Anfrage zu Laufkarte und Seitenriss in DIN 14675 an NA 031-02-06 AA

Antwort des NA 031-02-06 AA

Bild I.3 – b) Seitenriss der Geschosse

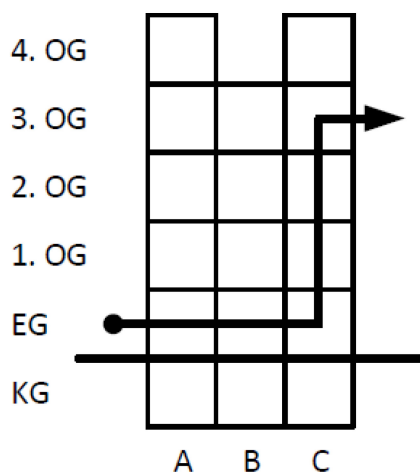
Wie ist der auf den Laufkarten einzutragende Seitenriss der Geschosse zu verstehen? Stellt er die Etagen in den zu benutzenden Treppenhaus dar oder soll mit ihm die Geschossanzahl des Gebäudes in dem Bereich dargestellt werden.

Wie sollte nun der Seitenriss sein? Bei beiden Treppenhäusern und Meldergruppen mit 2 Kellergeschossen, EG und 5 Obergeschossen? Siehe folgendes Beispiel:

Oder der Seitenriss nur mit EG und 2 KG für die Meldergruppe im KG? Siehe folgendes Beispiel:

Oder der Seitenriss nur mit EG und 1. - 5.OG für die Meldergruppe im Obergeschoss? Siehe folgendes Beispiel:

Und dann gibt es ja noch Meldebereiche, wo die Meldergruppen auf einer Etage am Anfang noch z.B. 2 Etagen darüber haben, am Ende aber vielleicht nur noch eine Etage. Da kann es doch eigentlich nur sinnvoll sein, wenn der Seitenriss die nur Etagen des jeweiligen Treppenhauses, dass zum Meldebereich führt, enthält?

Ihre Anfrage zur Seitenrissdarstellung hat gezeigt, dass auch die Seitenrissdarstellung nach DIN 14675-1 angegangen werden muss. Ergänzend finden Sie eine alternative Darstellung zu den Seitenrissen im Anhang dieser E-Mail. (Hierbei handelt es sich um einen Entwurf zur Überarbeitung, und keine finale Darstellung).
